Предложение по поправкам серии 01 к Правилам № 101

(Выбросы CO₂/расход топлива)

Приложение 10 изменить следующим образом:

"Приложение 10

Рис. 10/1: Параметры, измеряемые в ходе испытания на выбросы двуокиси углерода и расхода топлива в процессе осуществления циклов, в рамках которых происходит регенерация, и между этими циклами (примерная схема, уровень выбросов в процессе "D" может возрастать или уменьшаться)

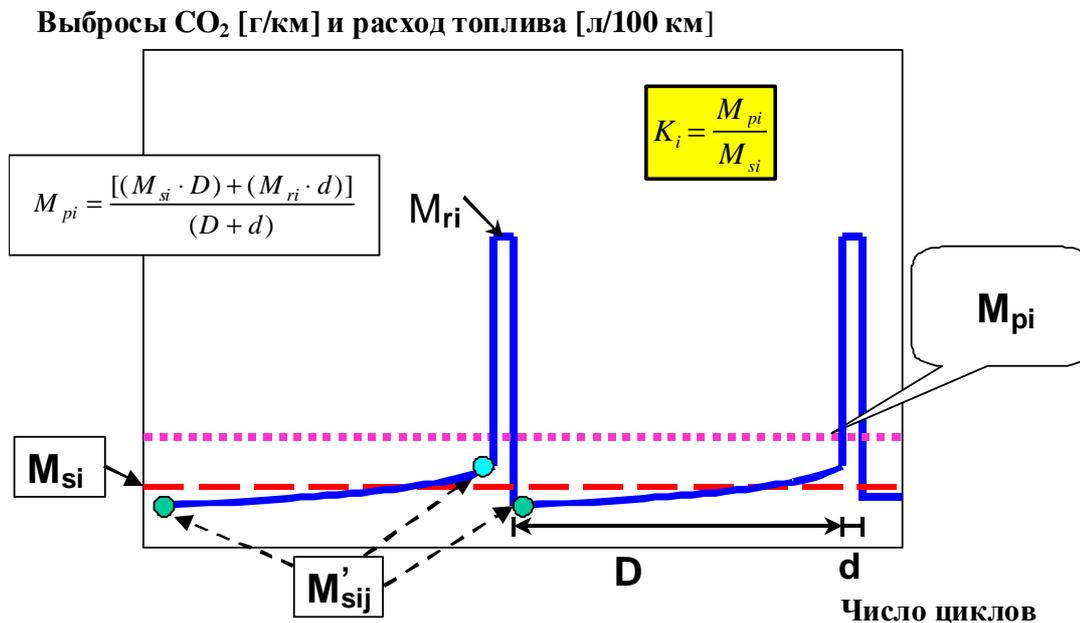
В качестве иллюстрации параметры измерения приведены на рис. 10/1.

Рис. 10/2 и 10/3: Параметры выбросов в ходе испытания во время циклов на этапах регенерации и между ними (схематический пример)

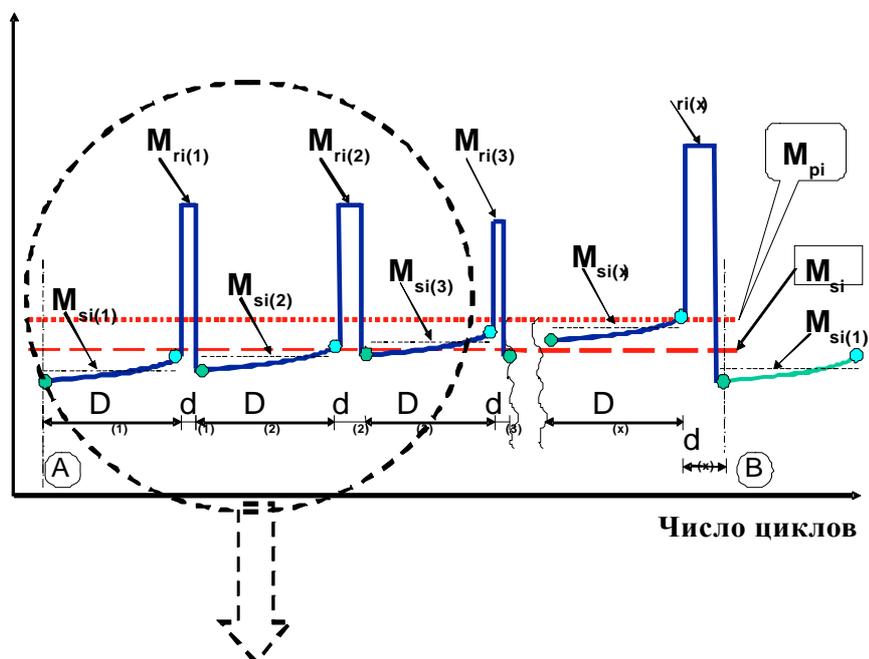
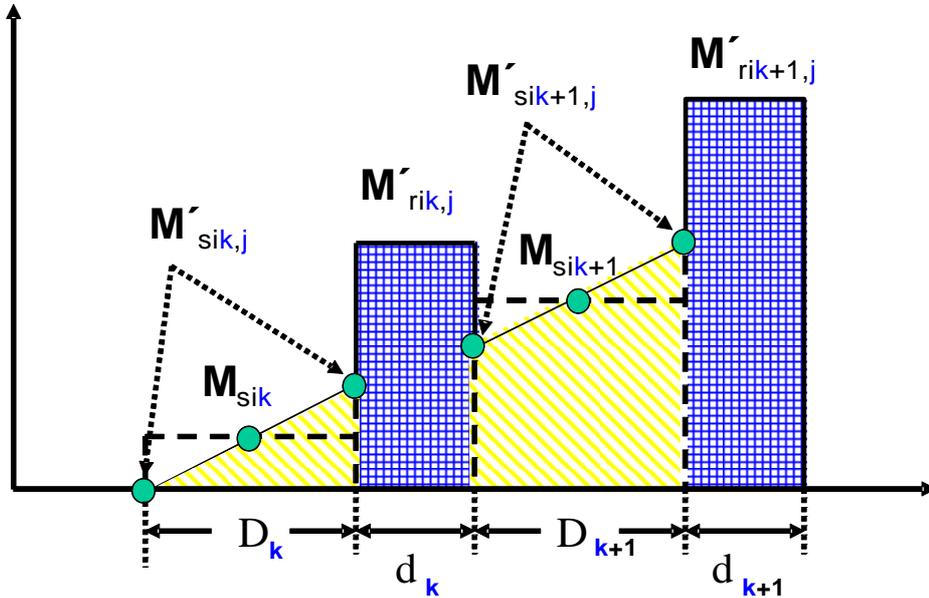
В качестве иллюстрации параметры измерения приведены на рис. 10/2 (ниже).

Более подробная информация о схематическом процессе приведена на рис. 10/3.

Для целей реализации простого и реалистичного случая в нижеследующем описании подробно разъясняется схематический пример, приведенный на рис. 10/3 выше.
